改善箇所説明図

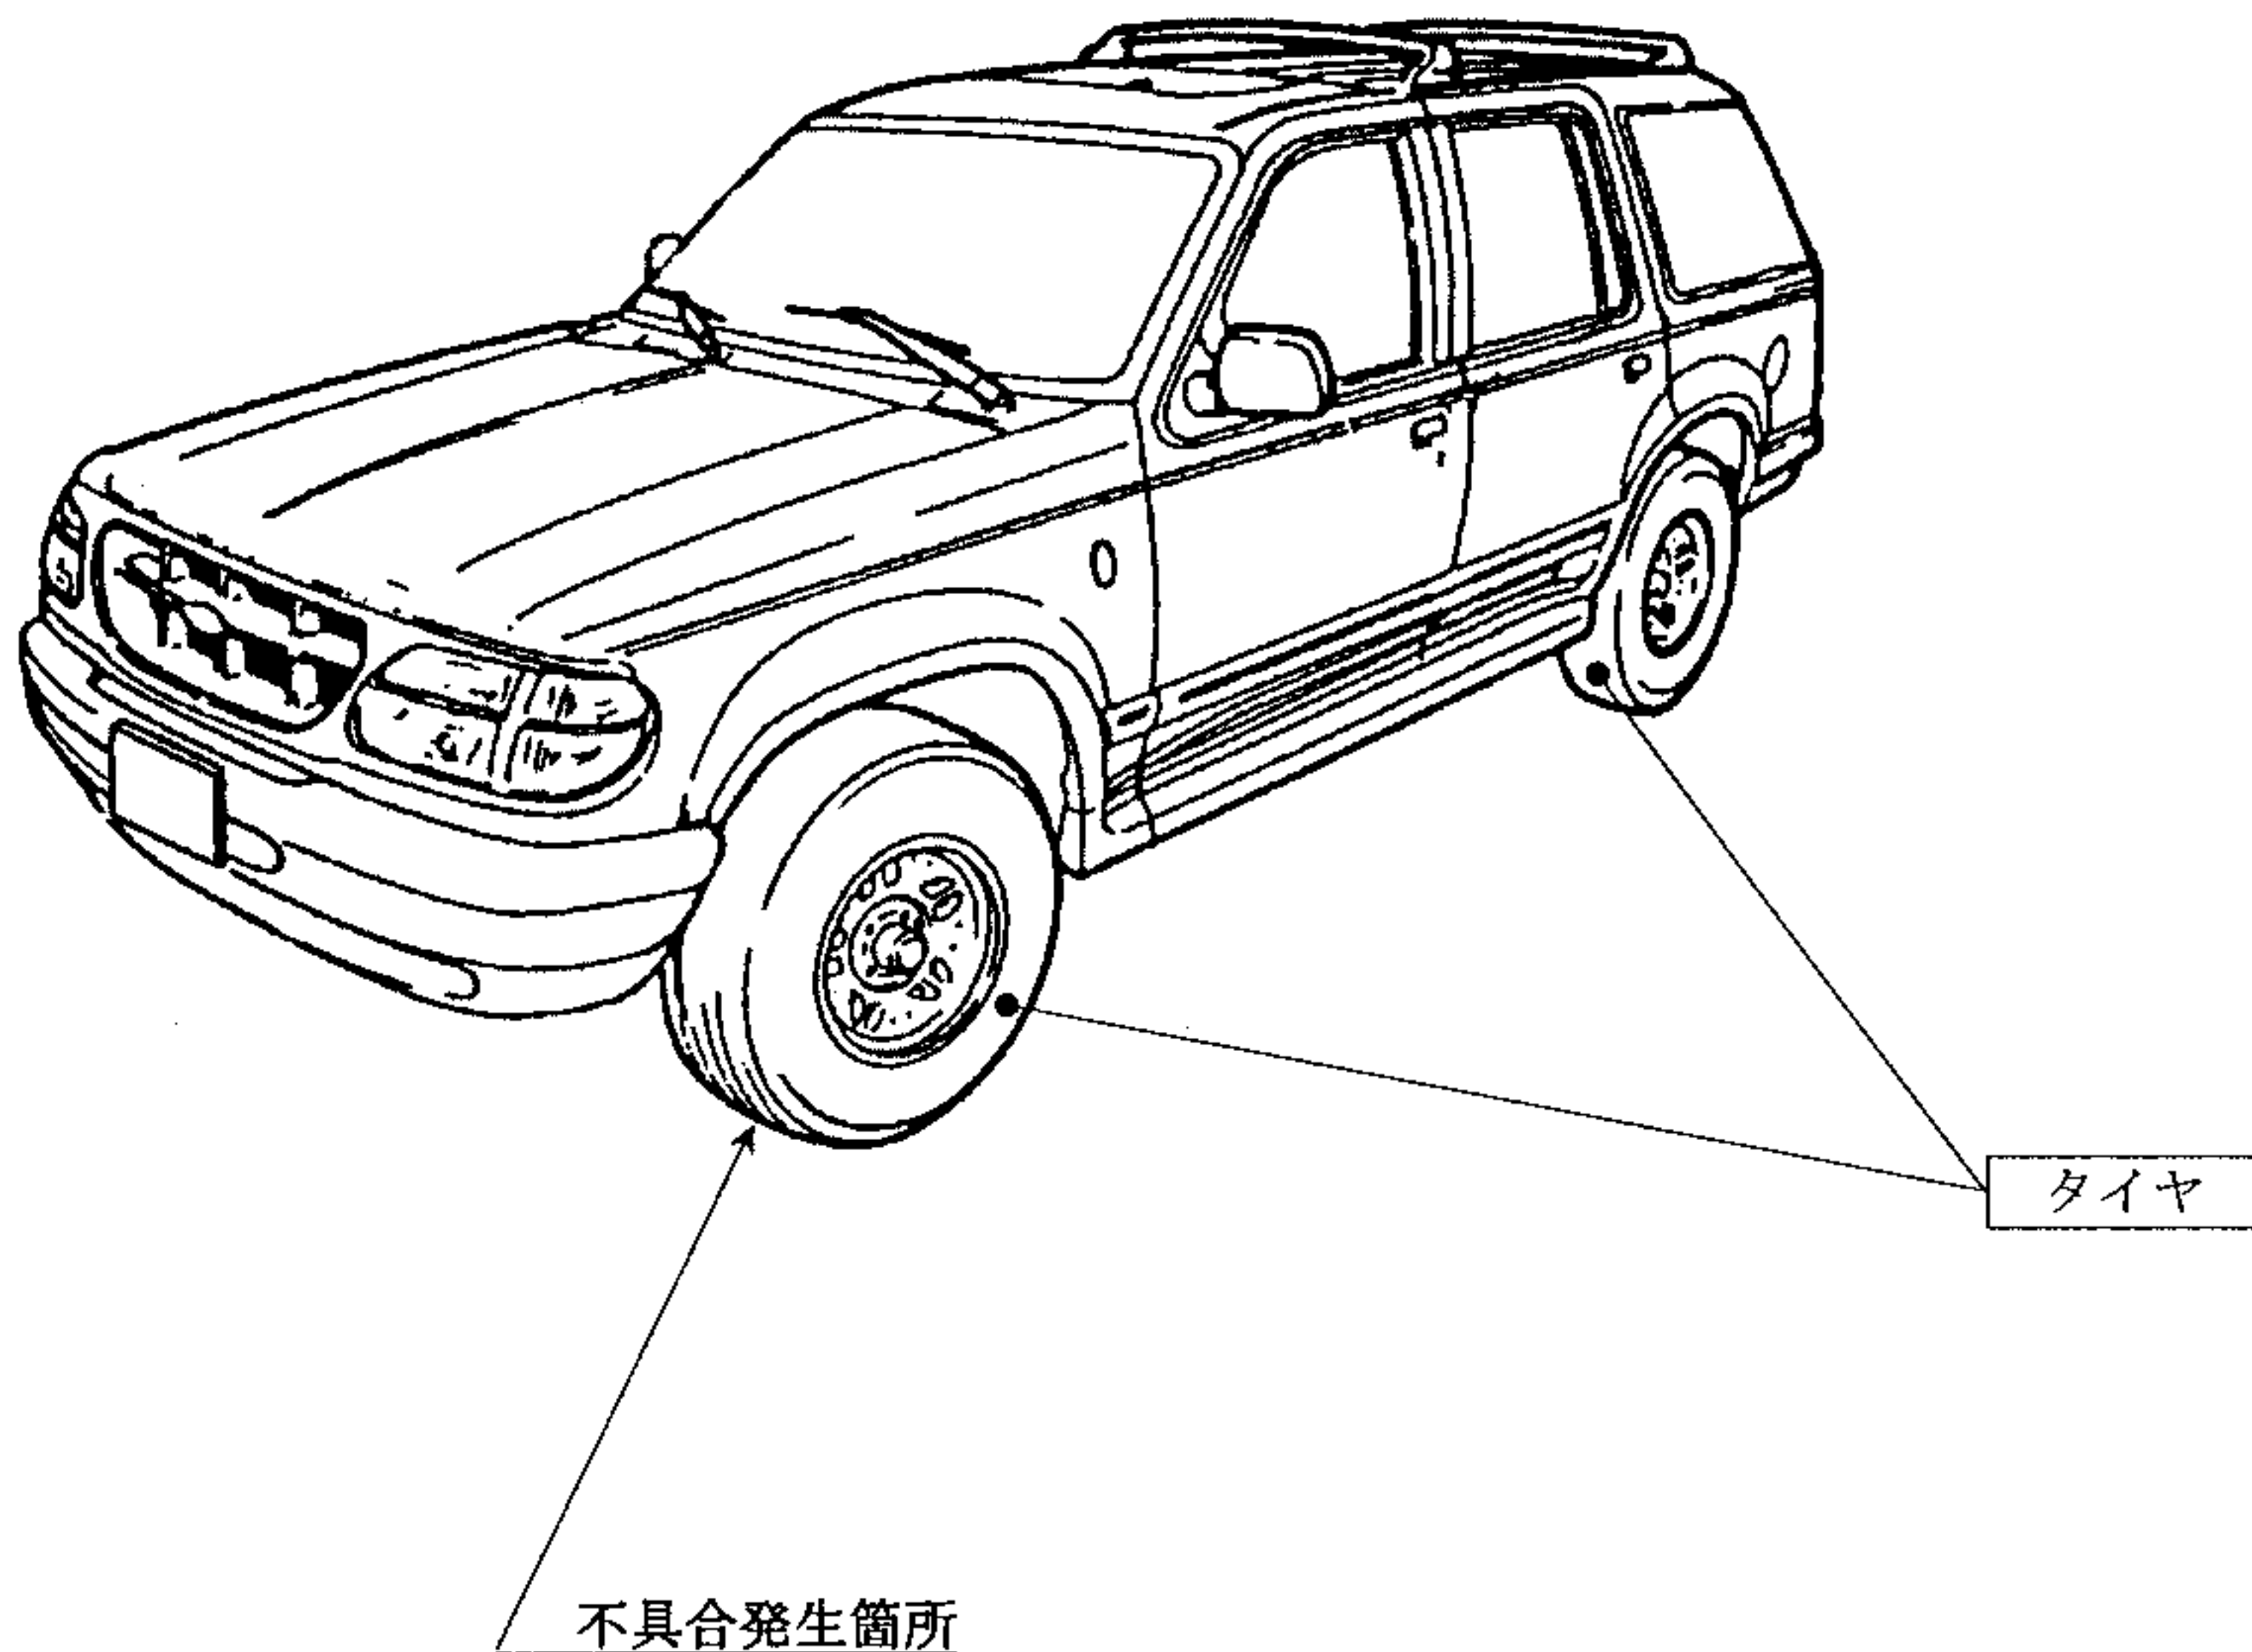
長期間（装着から3年以上を経過している場合）使用されたタイヤにおいて、引き続き使用を続けると、トレッド部が剥離することがあり、最悪の場合、トレッド部又はトレッド部とその内側のアウトースチールベルトが剥がれ落ち、走行安定性が損なわれるおそれがある。

「ファイアストーン・ウィルダネス AT」タイヤが装着されているものは、全てのタイヤについて他社製のタイヤと交換する。

【交換対象タイヤ】	Firestone Wilderness AT	P235/75 R15
	Firestone Wilderness AT	P255/70 R16
